# Notification de sécurité produit URGENTE

Les connexions des bornes des systèmes IRM dans l'unité de distribution secteur générale (g-MDU) peuvent produire un événement thermique

Référence Philips : 2023-PD-MR-030 Page 1 sur 6

Figure 1: Point chaud sur la connexion des bornes de la g-MDU

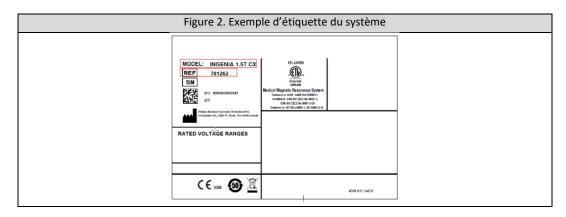
Philips a identifié un problème selon lequel la connexion de la borne L3 de l'unité de distribution secteur générale (g-MDU) peut se desserrer, créant ainsi un point chaud (voir la Figure 1) qui peut provoquer de la fumée/un incendie et déclencher le détecteur de fumée/l'alarme incendie dans le local technique de l'hôpital. La g-MDU, située dans le local technique, est le point d'entrée unique de l'alimentation électrique de l'hôpital et distribue l'électricité vers les différentes armoires et les différents composants du scanner IRM.

Philips a reçu cinq (5) plaintes concernant des connexions de bornes de la g-MDU brûlées et de la fumée/une odeur de brûlé dans le local technique associé à ce problème. Il n'y a eu aucun signalement de blessure ou de dommage grave.

Philips vous contactera afin de fixer un rendez-vous pour la visite d'un responsable technique sur votre site afin d'inspecter les connexions de la g-MDU dans le local technique et d'appliquer le couple approprié sur la connexion si nécessaire (référence FCO78100582). Philips prévoit de commencer la mise en œuvre des corrections en juillet 2024.
